『세대 빌트인 식기세척기 모델 변경』에 대한 안내문

『학산 한신더휴 엘리트파크』 입주예정자 여러분께

『세대 수전류 제품변경』에 대한 안내문

『세대 전열교환기 제품변경』에 대한 안내문

■ (전평형) 전열교환기

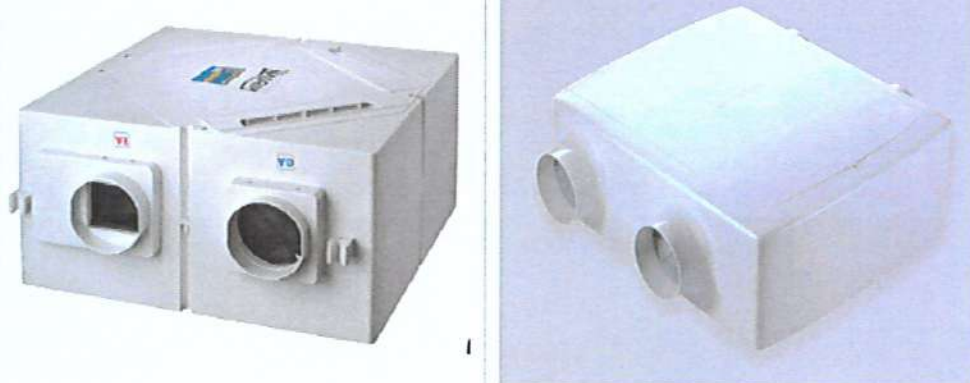
당초) (주)하츠 PHES-150B / PHES-200B

→ 변경) (주)경동나비엔 ENV-150BS4 / ENV-200BS4

구 분		변 경 전	변 경 후
① 전열 교환기 모델변경		전열교환기 (주)하츠 PHES-150B/PHES-200B	전열교환기 (주)경동나비엔 ENV-150BS4 / ENV-200BS4
변 경 내 용	용량	150 / 200 CMH	150 / 200 CMH
	제품 크기	W500 * D580 * H280 mm	W620 * D520 * H230 mm
	필터 사양	프리필터 (부직포 타입) 헤파필터 (H13등급)	프리필터 (PE메쉬망) 헤파필터 (H13등급)
	결로 예방	결로 시험성적 통과제품 사용	결로 시험성적 통과제품 사용 (프리히터:선택적용 가능)
	서비스	고객센터운영(온,오프라인) 온라인몰 운영(필터구매)	고객센터운영(온,오프라인) 온라인몰 운영(필터구매) 제품케어서비스(구독)
변경사항			
변경사유		기존모델 제조사 내부사정(납품불가)으로 인한 성능개선 제품 사용 (프리필터 반영구 제품 변경)
